# Flytec 6030 / Bräuniger IQ Compeo+

## Notes de mise à jour du logiciel

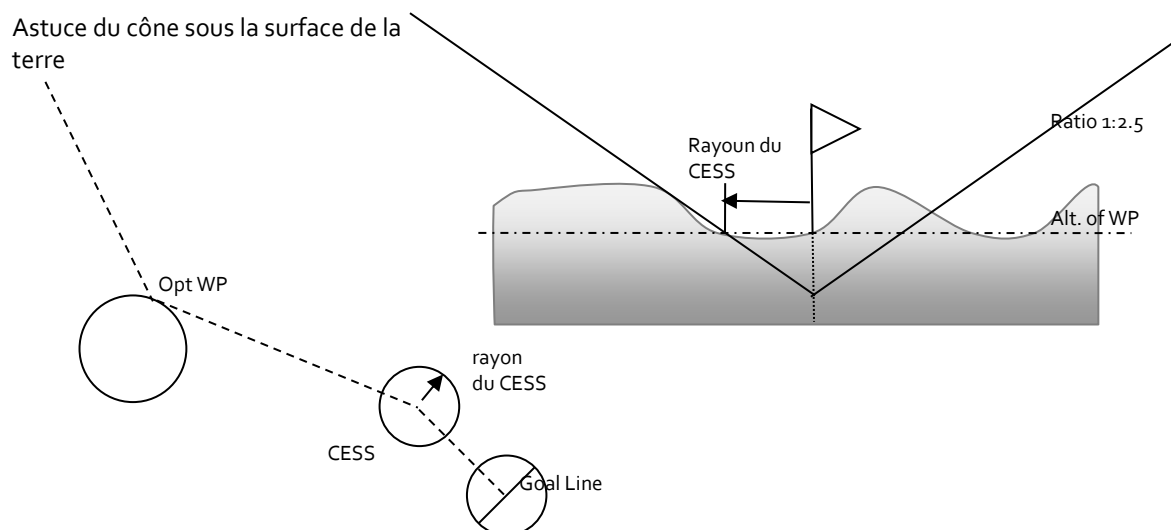
- Correction de bug dans le cylindre de décollage dans la compétition itinéraire.
- Remarque: La route compétition sera supprimée avec cette mise à jour du firmware.

Astuce du cône au-dessus de la surface de la terre

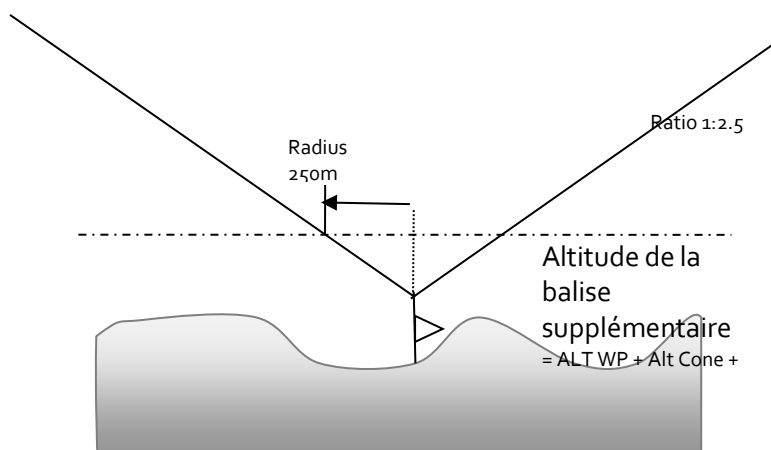
- fin conique de section de vitesse CESS. Informations supplémentaires sur la façon de régler le CESS
